改善箇所説明図

識別：改善実施済車には、車両型式銘板付近に No.5852 のステッカーを貼付する。

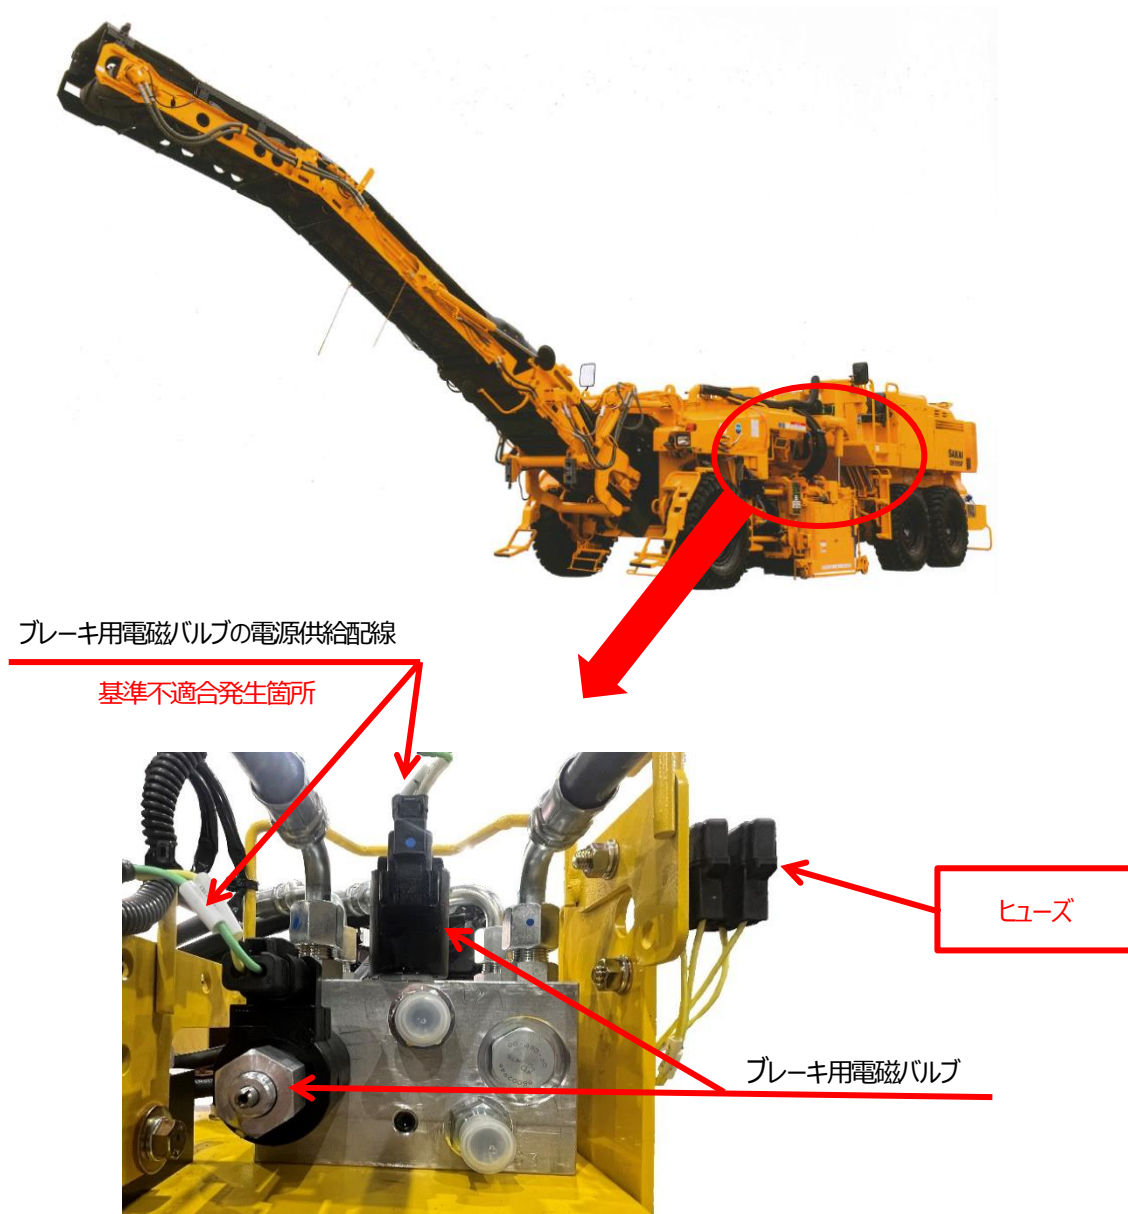
グレーダのブレーキ用電磁バルブにおいて、電気回路の設計時に当該バルブ内のコイルの経年劣化による耐熱性評価が不足している。そのため、使用過程で発熱によるダメージが蓄積すると、コイル内部で部分短絡が発生して電気配線の電流が増加し、最悪の場合、当該配線が焼損し走行不能となるおそれがある。

注： は、追加部品を示す。

改善措置の内容：全車両、ブレーキ用電磁バルブの電源供給配線を耐熱仕様に変更し、回路内にヒューズを追加する。
また、ブレーキ用電磁バルブを点検し、損傷しているものは新品に交換する。
